SERVICE INFO – INA 0104

Kiristinpyörän muutos manuaalisesta puoliautomaattiseen

Malli: Ford Transit
Valmistusvuosi: 12 mennessä 2000
Moottorit: 2.5 TD, 2.5 DI
Til.nrot: 531 0504 10
OE Nrot: 1136426
1C1Q 6K254 AA

Kuva 1: 531 0504 10 – puoliautomaattinen kiristinpyörä

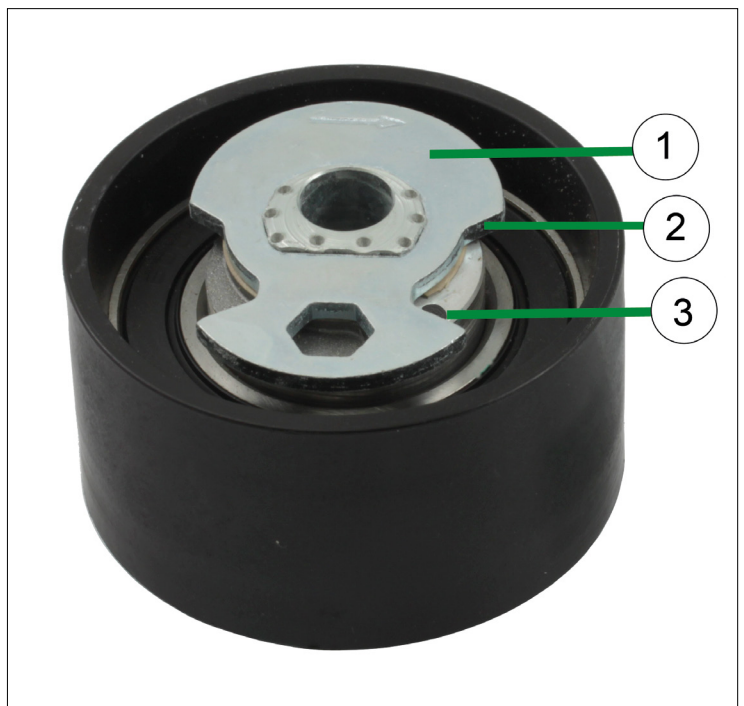
Edellä esitetyissä autoissa käytettiin jakopäässä tähän saakka manuaalista kiristinpyörää. Se on korvattu puoliautomaattisella kiristinpyörällä 531 0504 10 ja kuuluu sarjoihin KIT 530 014310 ja 530 0144 10.

Vanha ja uusi kiristinpyörä asennetaan samalla tavalla. Erona manuaalisesta kiristinpyörästä tehdään hammashihnan kiristys kuusiokoloavaimella.

Hammashihnan kiinnittämiseksi on kiristyslevy (1) käännettävä kuusiokoloavaimella, kunnes kiristyslevyn reuna (2) peittää puolet aukosta (3).
